Notat

Dato: 2022-04-08
Til: Statsforvalteren i Agder og NVE
Fra: Nye Veier AS
Tema: E39 ML Notat som svarer ut faglige råd fra NVE og Statsforvalteren
Arkiv: 00/0

Tabell 1 viser alternativer som er vurdert i Djubedalen.

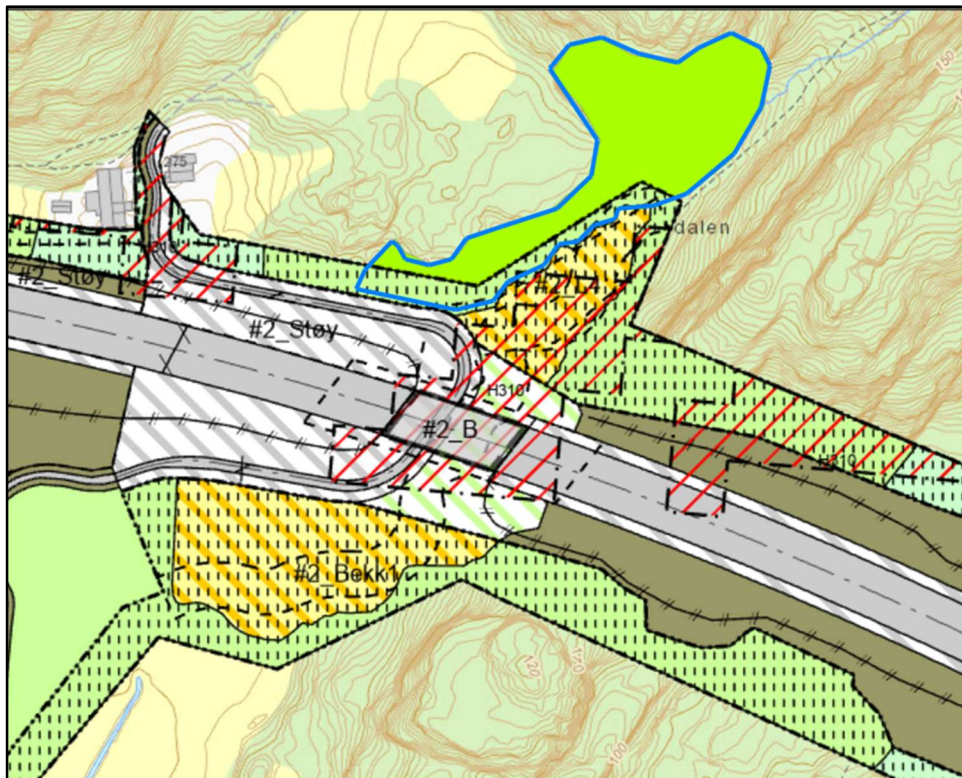
I optimaliseringsnotatet som har fulgt med høringsrunden, er det vurdert fire ulike alternativer for kryssing av Djubedalen. På side 11-12 går det fram at valgt alternativ (4) ivaretar vilttrekk og gir bekk i dagen, men innebærer en reduksjon i arealet av naturtypen ift. alternativ 2 med lang bru.

Figur 1. Kryssing av Djubedalen med bru der BAA2 og BAA3 markerer deponiområder, lysegrønt areal nord for veien markerer den delen av registrert naturtype som ikke nedbygges av veien.

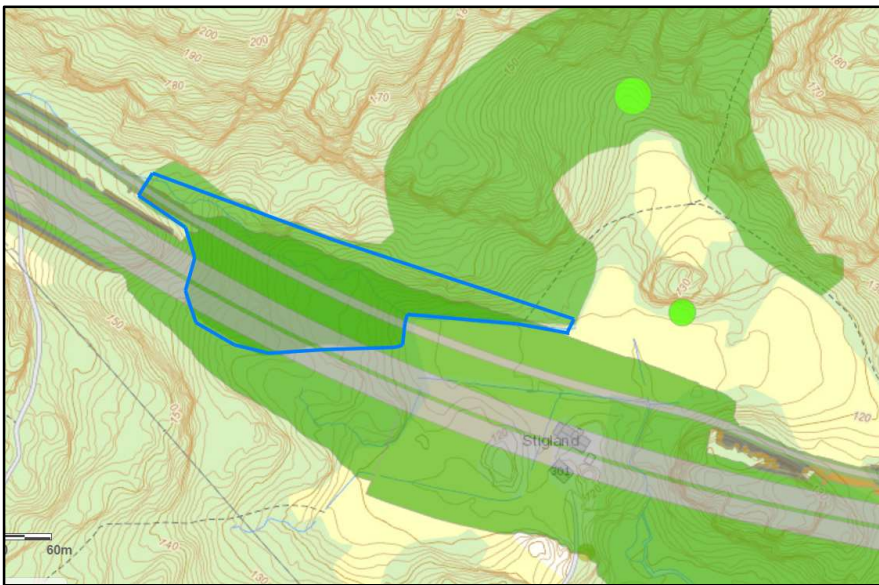
Statsforvalteren understreker at «dersom deler av lokaliteten ikke blir berørt av veianlegg og/eller massedeponi, må dette synliggjøres i plankartet». Dette er synliggjort i figur 1 og omfatter som angitt ovenfor ca. 1/3 av registrert naturtypen på 21 daa.

«Slik vi ser det, burde en grundigere gjennomgang av alternative løsninger for etablering av massedeponi i Djubedalen også inngått i vurderingen av de miljørettslige prinsippene etter naturmangfoldloven § 12. Følgelig vil vi av hensyn til naturtypen gi faglig råd om å vurdere løsning for kryssing av Djubedalen med lang bro og ta ut BAA3 av planforslaget».

Dette faglige rådet følges opp ved at plankartet justeres.

Dette faglige rådet følges ikke opp da gjeldende løsning er vurdert og funnet som totalt sett mest fordelaktig.

Figur 7. Skisse Skoftedalens kulvert – faunapassasje med postvei inntegnet. Åpenhetsindeks 3,4. Kilde: Fagrapport konstruksjon.

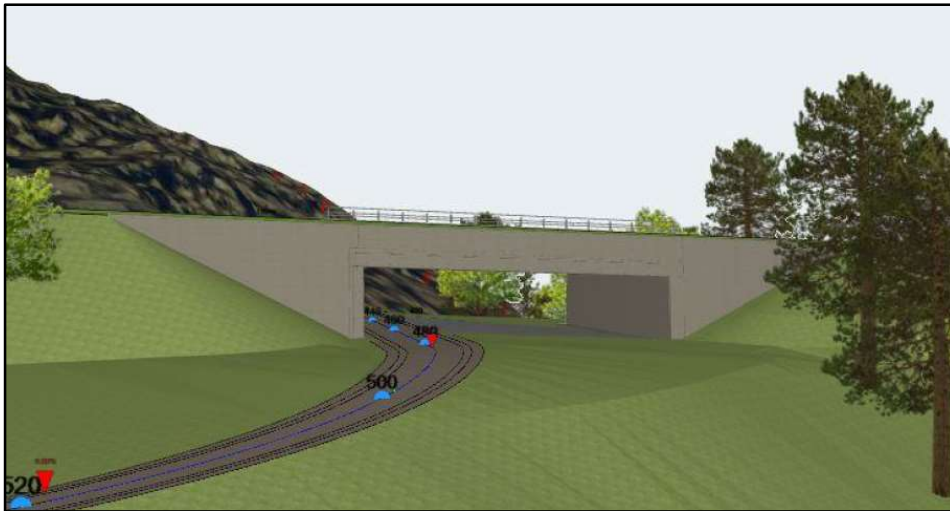
- *Bestemmelse om passasjeflate på viltoverganger (2.4.4 bokstav h) må sikre at effektiv passasjeflate blir minimum 40 meter.*
- *Det må sikres en minste jorddybde på viltoverganger på 0,6 meter.*
- *Det må sikres en minste åpenhetsindeks over 1,5 for kulverter med planlagt sambruk faunapassasje for storvilt og annet bruk.»*

Generelt gjelder at det i Statens vegvesen sin håndbok Veger og dyreliv anbefales en minste åpenhetsindeks på over 1,5. Erfaring tilsier at en åpenhetsindeks på 1,5 er lite og at en nå generelt vurderer at minste åpenhetsindeks settes til 2,5, jfr. krav i N200. I prosjektet er det ingen av de foreslåtte passasjene som er under 2,5 i åpenhetsindeks. I tillegg til en tilstrekkelig åpenhetsindeks, er det minst like viktig at faunapassasjene flukter best mulig med sideterrenget.
